Beeldverslag inpassingssessie 08.05.2014

Verbreiding Lekkanaal / Aanleg 3^e kolk Prinses Beatrixsluis / Bedrijvenpark Het Klooster

21 mei 2014

De negen ruimtelijke vraagstukken
[kaart: Witteveen+Bos]

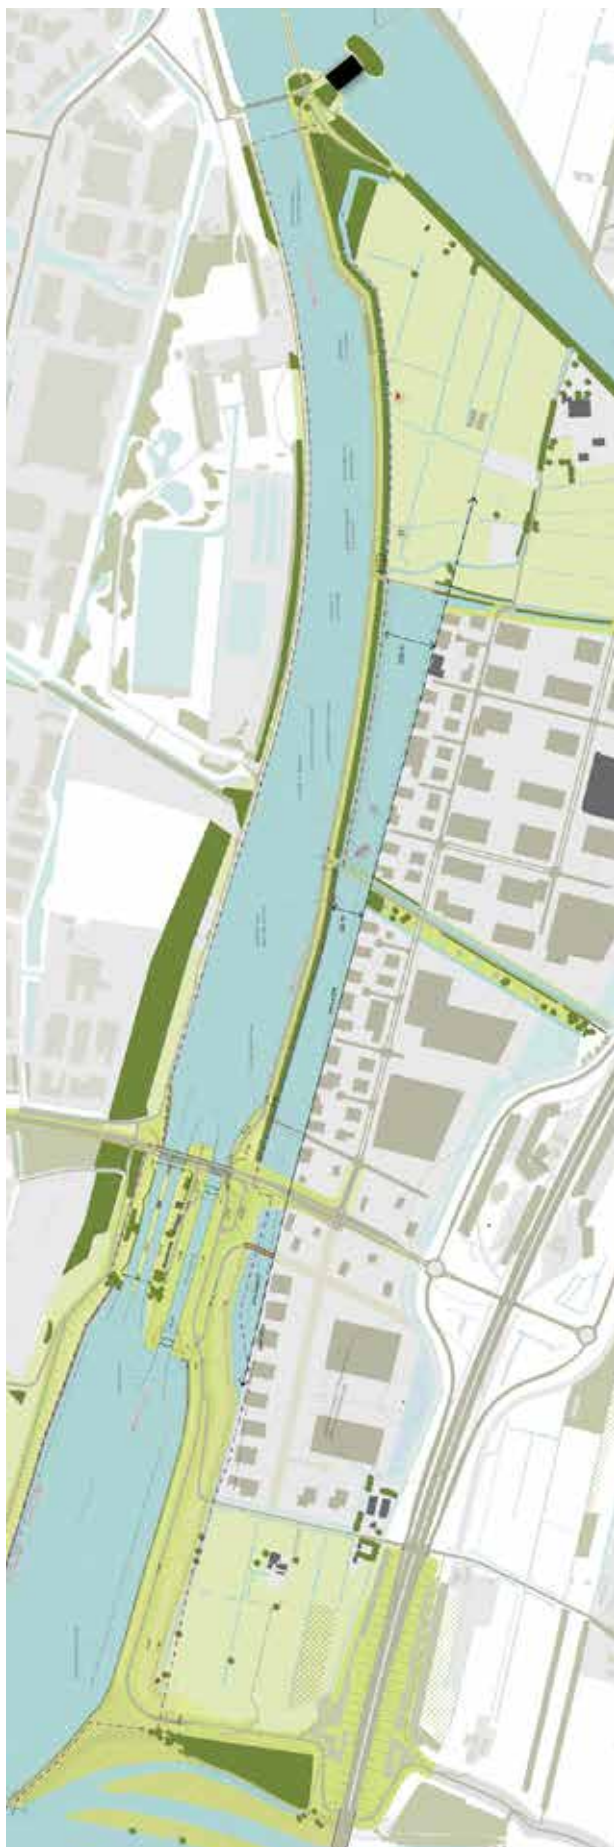
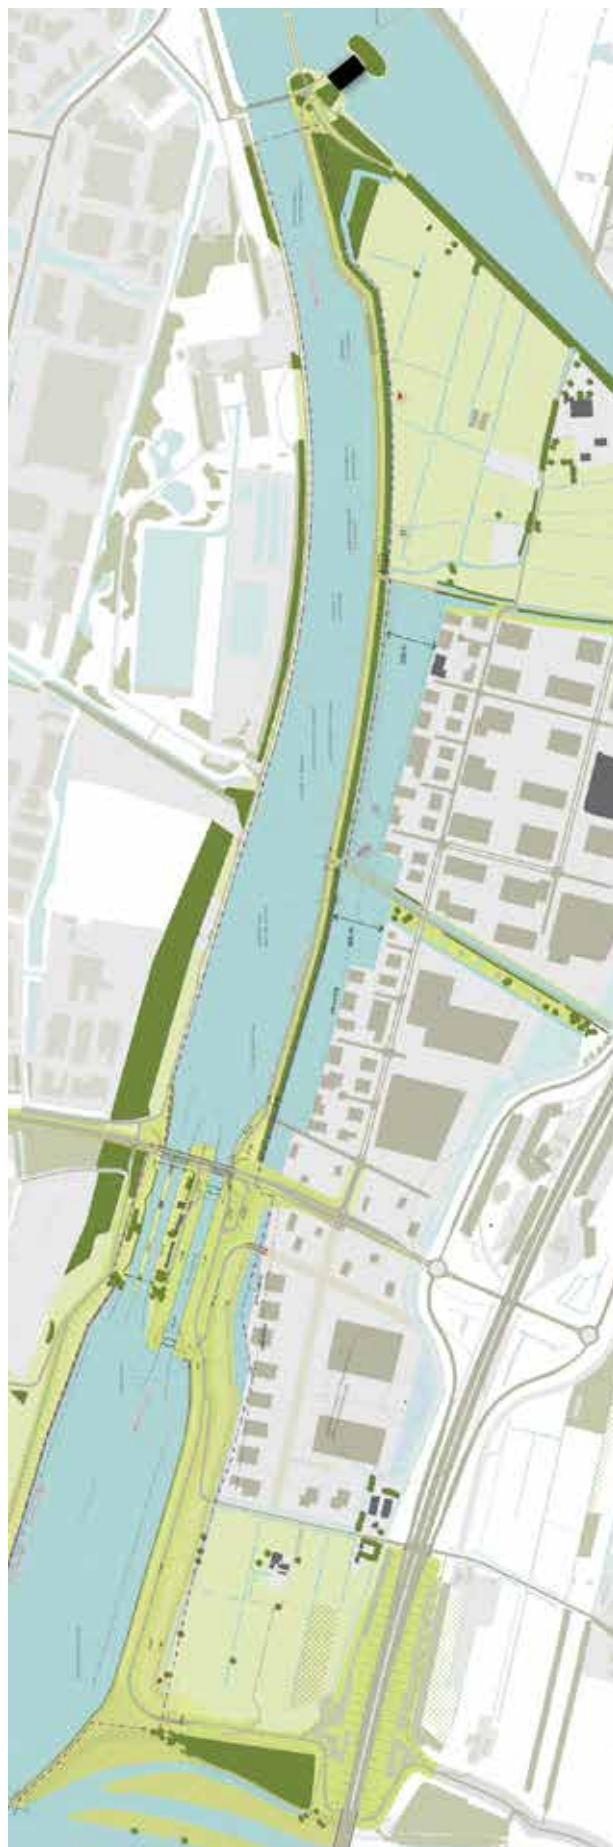
Tussen bedrijvenpark Het Klooster en de verplaatste Liniedijk (noordzuidroute) liggen brede waterzones. Voor de vormgeving en inrichting van deze watergebieden zijn twee scenario's ontwikkeld: 'De Klare Lijn' en 'Schalkwijkse Wetering' (scenario 1 en 2).

Het scenario 'De Klare Lijn' geniet voor het noordelijk deel van het bedrijventerrein (deelgebied 2 en 3) de voorkeur. 'De Klare Lijn' markeert hier op functionele wijze de ruimtelijke overgang van de brede waterzone naar het aangrenzende bedrijventerrein. Er wordt een duidelijke ruimtelijke structuur aan het gebied toegevoegd met een herkenbare rand van bedrijfsbebouwing die direct grenst aan het water. 'De Klare Lijn' verschaft hiermee een heldere, waterrijke identiteit aan de nieuwe rand van Het Klooster. Dit waterrijke karakter wordt versterkt door - uitsluitend aan de zijde van het bedrijventerrein - een circa 5 meter brede rietoever te creëren die doorloopt tot aan de gevels van de bedrijfsgebouwen. Deze rietkraag verzacht de harde lijn van de bedrijfsbebouwing. Tussen de bedrijfsgebouwen door wordt het riet doorgezet. Hiertoe worden er wateroevers met riet aangelegd die ter hoogte van de doodlopende insteekwegen het bedrijventerrein insteken. Hierdoor kan er ook tussen de bedrijfsspercelen een waterrijk beeld met vernatting en riet worden gecreëerd. Dit beeld sluit aan bij het historische karakter van de inundatievelden, waarbij het water door loopt tot aan de hoger gelegen delen in het landschap. Tevens wordt hiermee het visuele effect versterkt alsof de bedrijfsgebouwen in het water zijn geplaatst. Het is daarbij van belang dat de gebouwen die grenzen aan de waterzones een duurzame uitstraling krijgen qua architectuur en materiaalgebruik. Dit is vastgelegd in het beeldkwaliteitsplan van de gemeente Nieuwegein voor het duurzame bedrijvenpark Het Klooster.

De keuze voor het scenario 'De Klare Lijn' is voor het zuidelijk deel van het bedrijventerrein (deelgebied 1) minder voor de hand liggend. Hier ontbreekt de fysieke ruimte (en noodzaak) om een brede waterzone te creëren, waardoor 'De Klare Lijn' hier nooit als één doorgaande structuur zal worden ervaren. Bovendien is er een peilverschil tussen de waterzone in het zuidelijk deel van Het Klooster en het water aan de noordzijde. Er wordt daarom gekozen voor een afwijkend ontwerp principe in het zuidelijk deel van Het Klooster, dat niet direct voortkomt uit het scenario van 'De Klare Lijn', maar dat wel verklaarbaar is vanuit de ruimtelijke omgevingskenmerken.

De knik in de noordzuidroute en de ontsluitingsweg naar Het Klooster geven in het zuidelijk deel aanleiding voor een onderbreking van de strakke, klare lijn aan de rand van het bedrijventerrein. Een deel van het terrein volgt deze knik en komt daarmee als een 'voortuitgeschoven post' in de waterzone te liggen. De waterzone heeft hierdoor minimale afmetingen, die worden afgestemd op het ter plaatse noodzakelijk geachte waterbergend vermogen voor het bedrijventerrein.

- Aanleg brede waterzone op basis van scenario 'De Klare Lijn' in het noordelijke deel van Het Klooster.
- Onderbreking van 'De Klare Lijn' in het zuidelijk deel van Het Klooster, met uitbreiding van het uitgeefbaar terrein voor het bedrijventerrein aan de waterzijde, ter hoogte van de knik in de noordzuidroute.
- Aanleggen rietoevers van 5 meter breedte langs de gehele oever (aan de zijde van het bedrijventerrein) tot aan de gevels van de bedrijfsgebouwen.
- Aanleggen wateroevers met riet tussen de bedrijfsperven, ter hoogte van de doodlopende insteekwegen op het bedrijventerrein.
- Aanleg van het minimaal benodigde wateroppervlak t.b.v. waterbergend vermogen voor het bedrijventerrein in het zuidelijk deel van Het Klooster.

Onderscheid in karakteristiek tussen noord en zuid, met de sluis als schakelpunt [afbeelding: B+B]

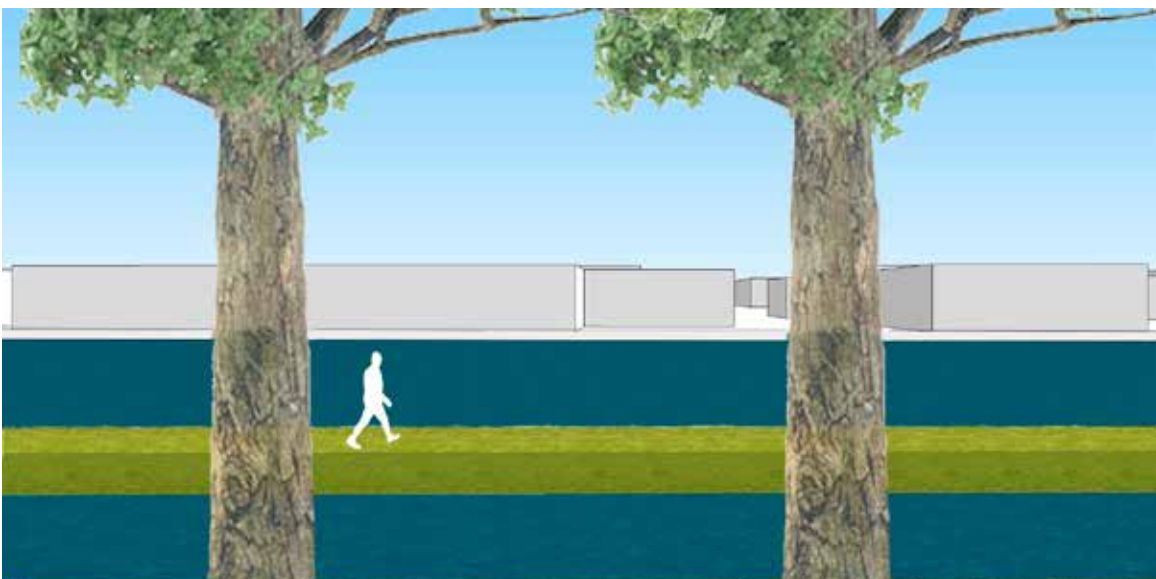
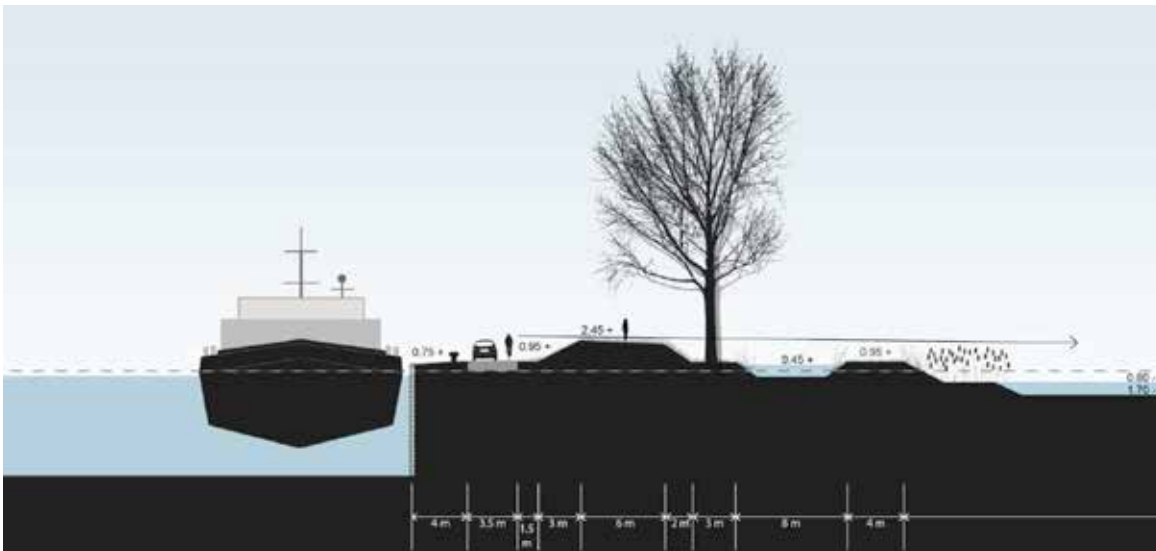
In de inpassingssessie wordt voor het noordelijk deel van de route (het traject vanaf de Plofsluis tot aan de Prinses Beatrixsluis) een continu profiel geschetst dat recht doet aan het waterrijke karakter van 'De Klare Lijn'. Aan de zijde van de waterzone wordt het profiel hiertoe versmald, zodat er een extra strook water van 5 meter breedte kan worden gecreëerd. Binnen een zo compact mogelijke afmeting van het totale profiel wordt vervolgens een gedifferentieerde profielopbouw voorgesteld. Dit wordt bereikt door een verhoogd dijklichaam te realiseren tussen de rijbaan en de waterzone, waarbij het van belang is dat het zicht vanaf de weg op de waterzones behouden blijft.

Een geringe dijkhoogte van circa 0,50 tot maximaal 1 meter (ten opzichte van het maaiveld van 0,95 meter +NAP) vormt hiervoor het uitgangspunt. Bovenop dit verhoogde dijklichaam komt een recreatief wandelpad te liggen. Mogelijk kan dit pad ook door fietsers worden gebruikt. Langs het wandelpad wordt aan de voet van het verhoogde dijklichaam (of in het talud) een dubbele bomenrij met populieren aangeplant. Hiermee wordt een doorgaande laanstructuur gevormd vanaf de verkeersbrug over de Prinses Beatrixsluis tot aan de knik in de weg, ter hoogte van het bosperceel nabij de Plofsluis.

Bovenstaande 3D-visualisaties laten bij het principeprofiel uit het OTB (boven) zien hoe de waterzone wordt beleefd. In het midden is het zicht gevisualiseerd van een wandelaar of fietser vanaf de rijbaan (0,95 meter +NAP) waarbij er tussen de weg en de waterzone een verhoogd dijklichaam van 1,50 meter is aangelegd (kruinhoogte 2,45 meter +NAP) . Deze kruin blijkt de waterzone geheel aan het zicht te onttrekken. Onder is het zicht van een wandelaar gevisualiseerd die bovenop de kruin staat.

- Versmalling van het profiel van de noordzuidroute op het noordelijk deel van de route (vanaf de Plofsluis tot aan de Prinses Beatrixsluis), waardoor een extra strook water van 5 meter breedte wordt gecreëerd aan de zijde van de waterzone, mits technisch uitvoerbaar en realiseerbaar.
- Gedifferentieerde profielopbouw met een verhoogd dijklichaam tussen de rijbaan en de waterzone met een dijkhoogte van circa 0,50 tot 1 meter.
- Aanleg van een recreatief wandelpad bovenop het dijklichaam.
- Aanplanten van een dubbele bomenrij (Populier) langs de noordzuidroute op het gedeelte ten noorden van de verkeersburg over de Prinses Beatrixsluis tot aan de geknikte aansluiting ter hoogte van het bosperceel nabij de Plofsluis, mits technisch uitvoerbaar en realiseerbaar.
- Aanleg noordzuidroute op zuidelijk deel van de route conform het Landschapsplan.

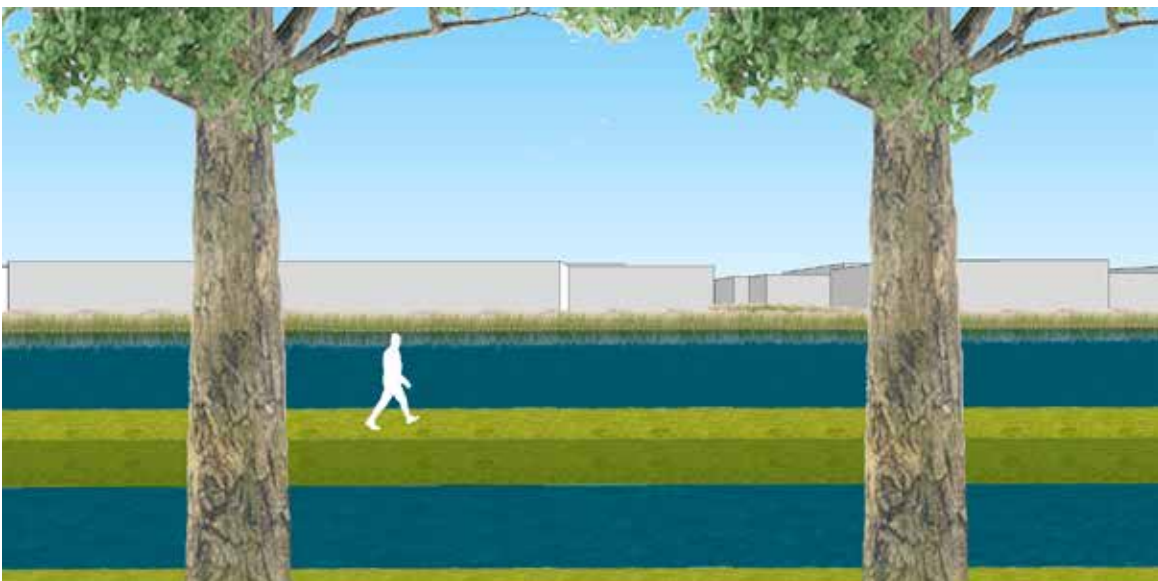
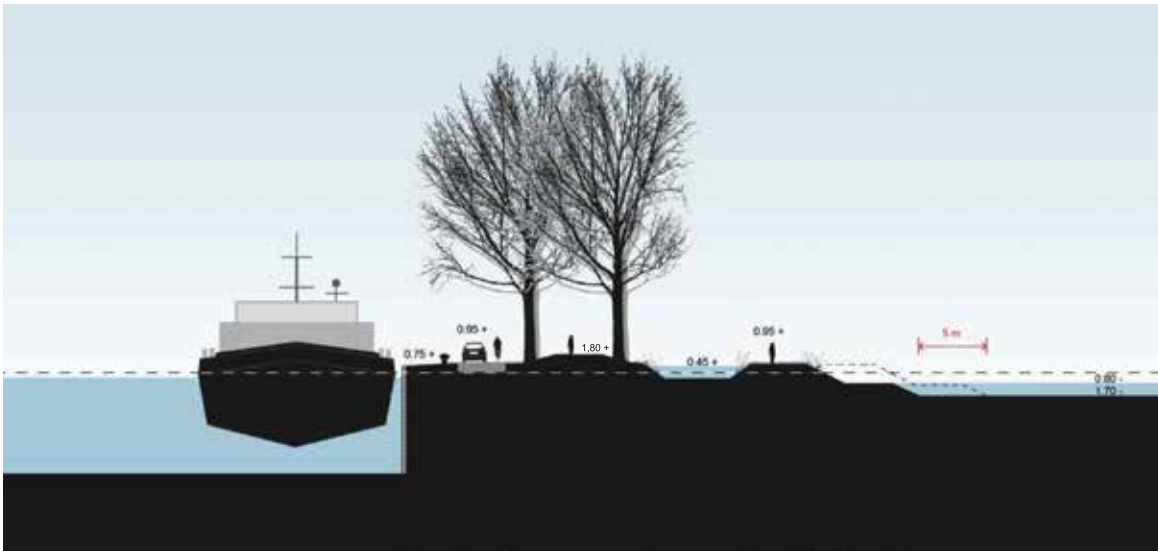
De 3D-visualisaties op deze pagina laten bij het voorgestelde profiel uit de inpassingssessie (boven) zien hoe de waterzone in dat geval wordt beleefd. In het midden is het zicht gevisualiseerd van een wandelaar of fietser vanaf de rijbaan (0,95 meter +NAP) waarbij er tussen de weg en de waterzone een geringere dijkhoogte van 0,85 meter (kruinhoogte 1,80 meter +NAP) wordt aangelegd. Hierbij blijft het zicht op de waterzone en de rietkraag behouden. Onder is het zicht vanaf de kruin (1,80 meter +NAP) verbeeld.

Vraagstuk 8: kazemat Houtensche wetering

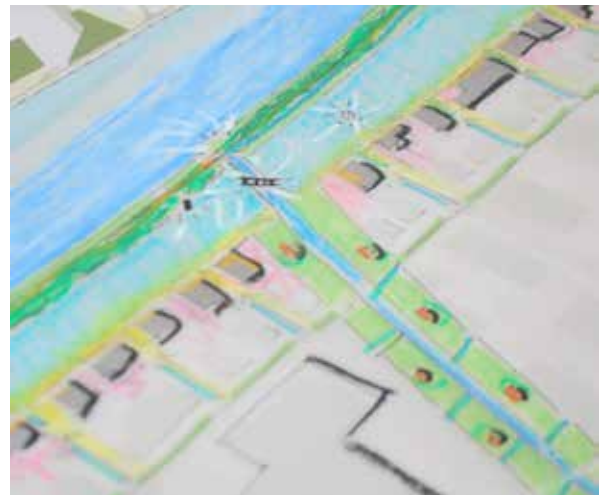
De kazemat Houtensche Wetering dient, evenals de andere linieobjecten, als een 'objet trouvé' "liefdevol terzijde te worden geplaatst". Dit dient te gebeuren op de wijze, zoals dat in het ambitiedocument en Landschapsplan is opgenomen. Mocht tijdens de uitvoering blijken dat de kazemat toch in zijn geheel kan worden verplaatst, dan hoeft deze (uiteraard) niet in delen te worden teruggeplaatst, zoals dat nu in het Landschapsplan is opgenomen.

- Consequent toepassen van benadering 'objets trouvés' voor het te verplaatsen linieobject.
